## **Granskningsutlåtande**

### **Detaljplan för fastigheten Styckmästaren 1 m fl, Slakthusområdet etapp 4a i stadsdelen Johanneshov, Dp 2020-14677**

*Gråstreckad yta utgår från planområdet och planläggs istället i kommande etapper.*

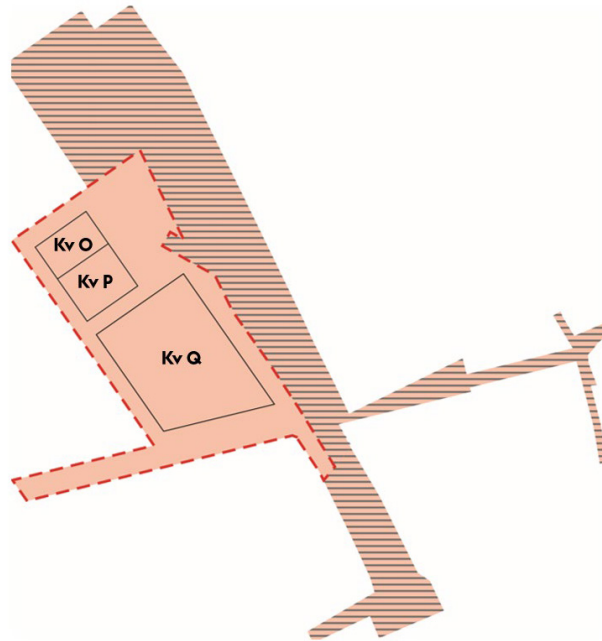
Planområdet för etapp 4a har minskats efter granskningen av detaljplanen. Den del av Arenavägen som är närmast Enskedevägen utgår och planläggs istället inom kommande etapp 4b. Resterande del av Arenavägen, kv T, kv M, del av Stockholmsarenan, de två broarna över Arenavägen samt gång- och cykelvägen över Nynäsvägen kommer planläggas i en egen etapp, kallad etapp 4c, med något förskjuten tidplan. De utredningar som tagits fram och

som berör samtliga etapper kommer fortfarande att gälla för etapp 4a. Stadsbyggnadskontorets bedömning är att delningen av planområdet inte föranleder ändringar i utredningens slutsatser, eftersom hela utredningsområdet ingår i utvecklingen av Slakthusområdet.
